**OGGETTO: Riscontro alla nota regionale n. 0517921/21 del 16/11/2021.  
Ditta SICAV – Z.I. Gissi (CH).  
Autorizzazione Integrata Ambientale n. DPC026/116 del 11/05/2021.**

Si fa seguito alla nota regionale n. 0517921/21 del 16/11/2021, acquisita al Protocollo ARTA con n. 56028 del 16/11/2021, avente come oggetto: *“SICAV S.p.A. – A.I.A. n. DPC026/116 del 11/05/2021 - Impianto per il recupero di rifiuti speciali non pericolosi e rifiuti speciali pericolosi consistenti in carbone attivo esausto. Comune di Gissi - Adempimenti di cui alle prescrizioni art. 4 A.I.A. - Richiesta parere.”* con cui si chiede all’Agenzia: *“di esprimere proprie valutazioni in merito alle proposte di intervento comunicate dalla SICAV S.p.A. con la nota del 11/11/2021, nonché in merito al progetto di separazione degli scarichi delle acque di prima pioggia, in ottemperanza alle prescrizioni di cui all’art. 4 punto 4 lett. c,d,e ed i dell’autorizzazione vigente.”*

Foto 1

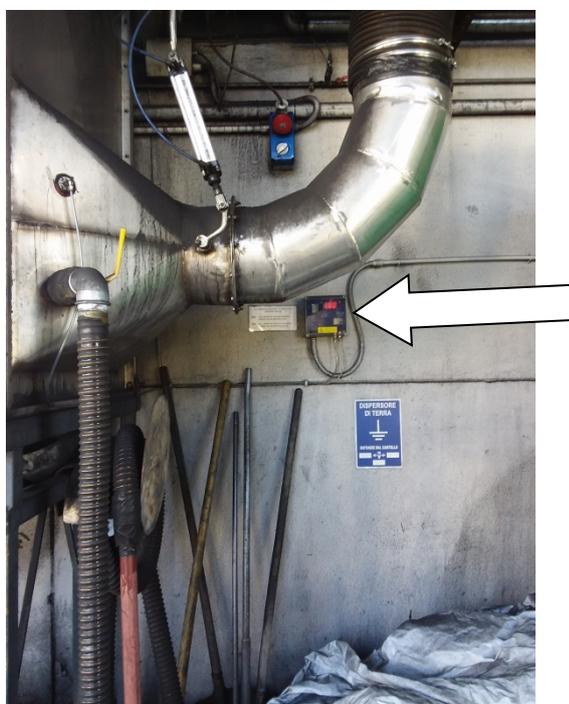
- c) Provvedimento AIA n. DPC 026/116 del 11/05/2021 art.4 "punto 3d. Entro 3 mesi dal rilascio dell'AIA l'Azienda è tenuta ad installare sui filtri a maniche idonei misuratori di pressione differenziale allarmati."

A tal proposito, durante il sopralluogo del 07/12/2021 è stata acquisita documentazione fotografica attestante quanto dichiarato dalla ditta come si evince dalla sottostante foto 1:

Pertanto si ritiene che la ditta abbia ottemperato alla prescrizione.
